PILNE – Informacje dotyczące bezpieczeństwa
Tomografy komputerowe z serii Brilliance CT (6, 10, 16, 16 Power, 40, 64, Big Bore, iCT, iCT SP), Ingenuity CT, Ingenuity Core, Ingenuity Core¹²⁸, Ingenuity Flex oraz MX8000 Dual v. EXP

Korekta niezamierzonego ruchu blatu stołu pacjenta w płaszczyźnie poziomej oraz aktualizacja tabliczek serwisowych z uwagi na otwarty zatrzask serwisowy

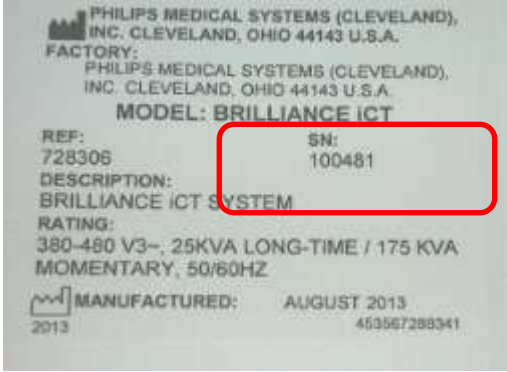
<p>PRODUKTY, KTÓRYCH DOTYCZY TEN DOKUMENT</p>	<p>Problem dotyczy wszystkich tomografów komputerowych wymienionych poniżej:</p> <ul style="list-style-type: none"> • Tomografy z serii Brilliance: <ul style="list-style-type: none"> ○ 6 ○ 10 ○ 16 ○ 16 Power ○ 40 ○ 64 ○ Big Bore ○ iCT ○ iCT SP • Ingenuity CT • Ingenuity Core • Ingenuity Core¹²⁸ • Ingenuity Flex • MX8000 Dual v. EXP
<p>OPIS PROBLEMU</p>	<p>Wykryto, że nieprawidłowe zamknięcie zatrzasku serwisowego podczas serwisowania urządzenia powoduje niekontrolowane przesuwanie podstawy blatu stołu, co skutkuje niezamierzonym ruchem stołu w płaszczyźnie poziomej.</p> <p>Dotychczas nie zgłoszono żadnego przypadku obrażeń ciała lub śmierci spowodowanego wystąpieniem opisanej nieprawidłowości.</p> <p style="text-align: center;">Subframe Patient Support Cover Alignment: Engaged Versus Disengaged</p> <div style="display: flex; justify-content: space-around;"> <div style="text-align: center;">  <p>Subframe Patient Support Engaged, with Covers Aligned</p> </div> <div style="text-align: center;">  <p>Subframe Patient Support Disengaged, with Covers Misaligned</p> </div> </div>
